美浜3号炉－低サイクル疲労－1rev2

| タイトル | 過渡回数推定値の算出方針について (断続運転別冊－共通) |

美浜3号炉—低サイクル疲労—11

| <p>タイトル</p> | <p>抽出ライン貫通部、主蒸気・主給水ライン貫通部の疲労累積係数の算出根拠について (4-3. 2-36頁)</p> |

図1 抽出ライン貫通部の基本寸法箇所

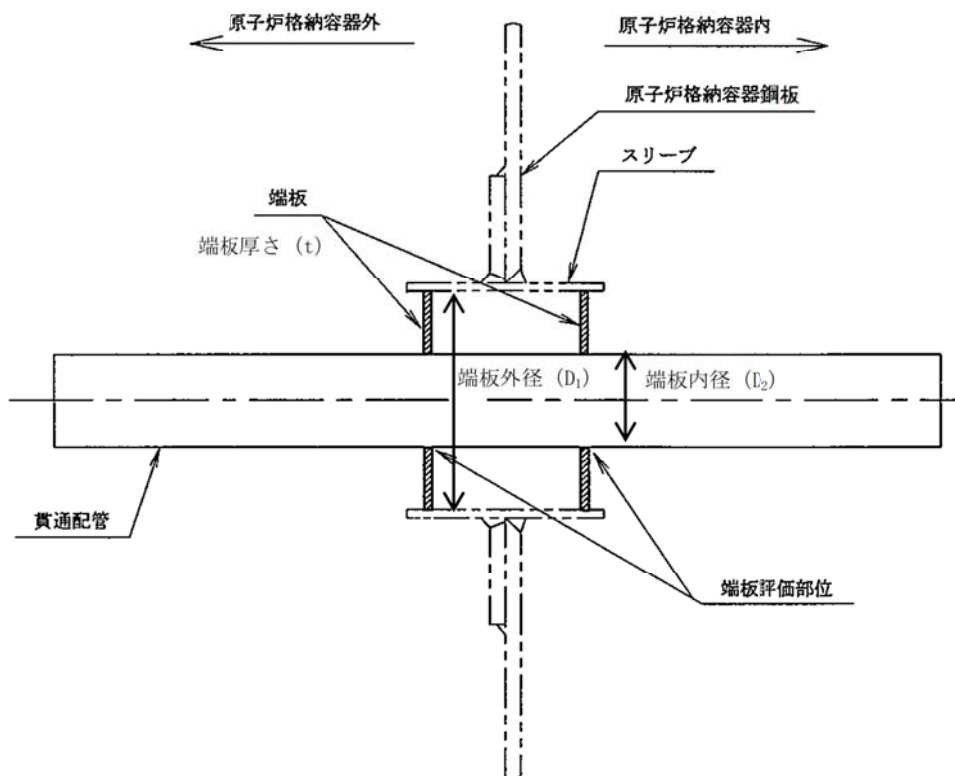
| <p>説明</p> | <p>抽出ライン貫通部の疲労累積係数は、配管解析から当該部位に加わる負荷を算出し、材料力学公式（参考文献：Formulas for Stress and Strain Raymond J. Roark他著）と、PVE-3100に準じてPVB-3130の応力集中係数にかかわる規定を用いた疲労評価により算出している。 抽出ライン貫通部の仕様と、疲労評価結果を添付-1に示す。</p> <p>主蒸気・主給水ライン貫通部の疲労累積係数は、配管解析から当該部位の発生変位を算出し、「Kellogg」の計算式とPVE-3810の疲労評価にかかわる規定を用いて算出している。 主蒸気・主給水ライン貫通部の仕様と、疲労評価結果を添付-2に示す。</p> |

配管解析からの負荷と貫通部の仕様を用いて材料力学公式によって評価部位の最大発生応力が求まる。その応力に対応する許容回数を疲労線図(JSME S NC1-2005/2007)から算出し、以下の式により疲労累積係数(U_f)が算出される。

なお、評価部位は端板と配管との境界部分であり、応力集中係数は4を考慮している。

図2 主蒸気・主給水ライン貫通部の基本寸法箇所

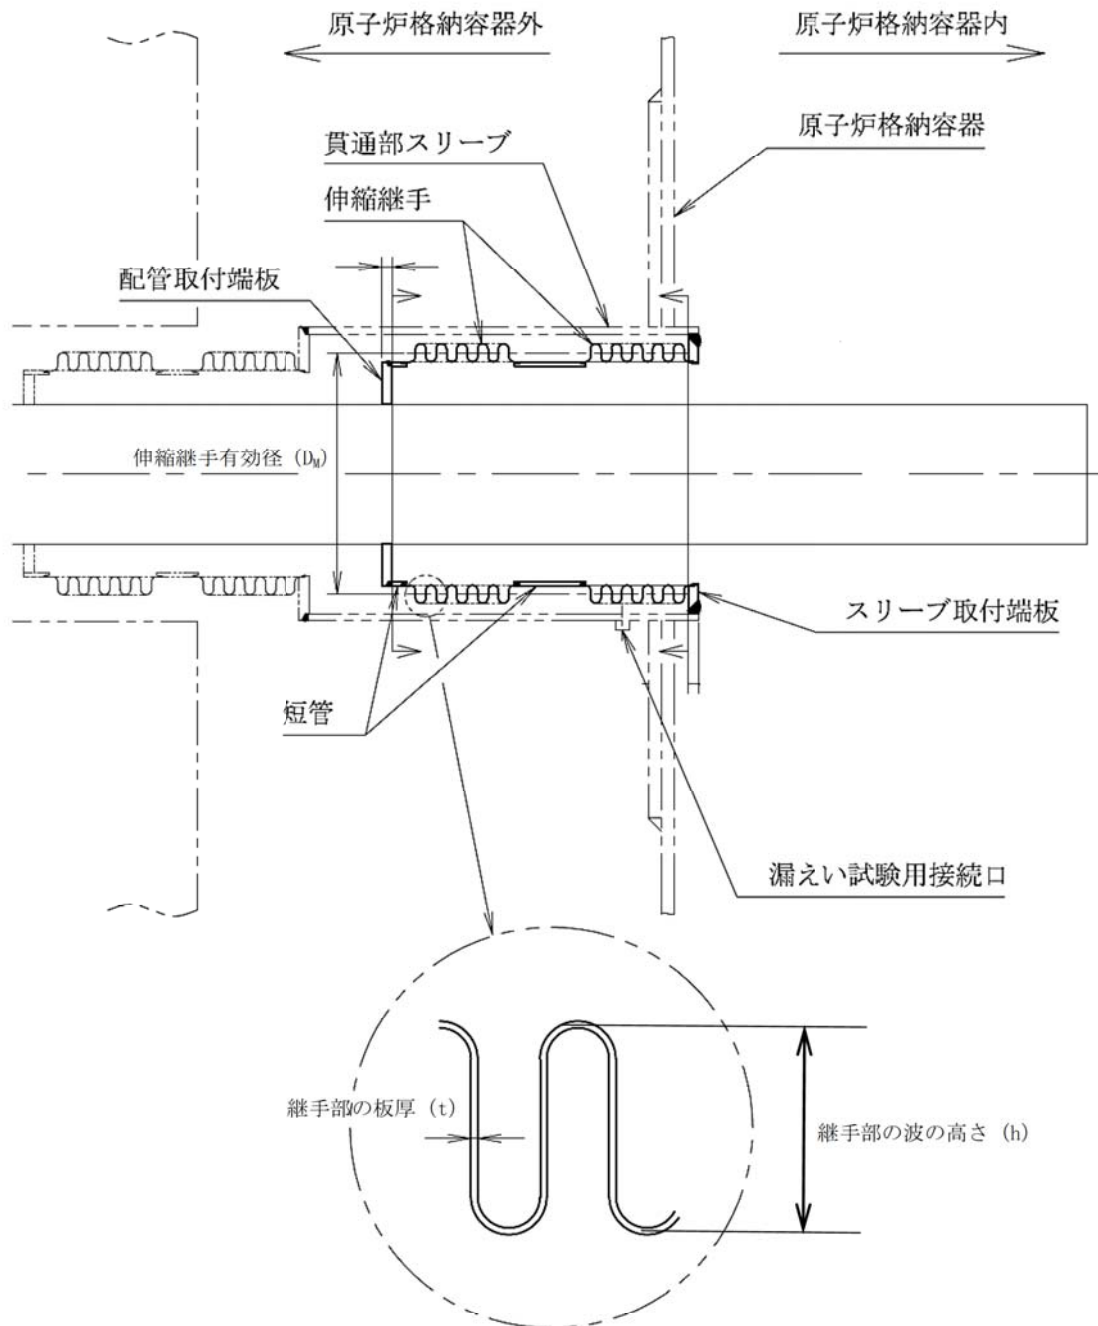
主蒸気・主給水ライン配管貫通部の基本寸法箇所と仕様（形状、材料）を図2、表3に示す。

配管解析から伸縮継手に作用する変位量が求まる。変位量による応力および最高使用圧力による応力を考慮して、PVE-3810で示す以下の式により許容繰り返し回数を求める。

$$N = \left(\frac{11031}{\sigma} \right)^{3.5}$$
